No. RJ09009-1003.R0

リタール株式会社

リタール製品 販売終了のお知らせ

販売終了製品	TP トップコンソールシステムおよび TP ワンピースコンソール（鋼板製）	
販売終了実施	2024 年 12 月 31 日以降、在庫が無くなり次第	
販売終了理由	新製品 CX コンソールシステムおよび CX ワンピースコンソール（鋼板製）への移行	
販売終了後の推奨製品	2024 年 8 月中旬販売開始予定の新製品	
製品写真	販売終了製品	推奨製品

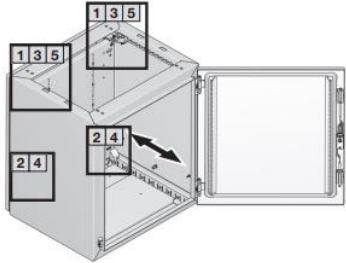
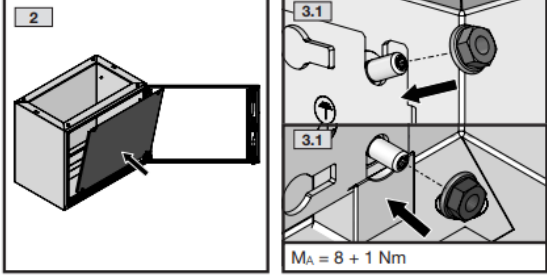
TP トップコンソールシステム	CX コンソールシステム
コンソール部が後ろに傾斜  奥行 500mm のデスクユニットのマウンティングプレート位置が移動可能  奥行 500mm デスクユニットは背面ドア仕様  グラウンドプレートは TS 仕様  2 部構成のデスクユニットは専用品 	背面はコンソール部も含めて垂直  デスクユニットのマウンティングプレート位置は奥行 400mm も 500mm も固定  デスクユニットに背面ドア仕様無し  グラウンドプレートは VX 仕様  2 部構成と 3 部構成のデスクユニットは共通 
新旧製品に互換性はありません
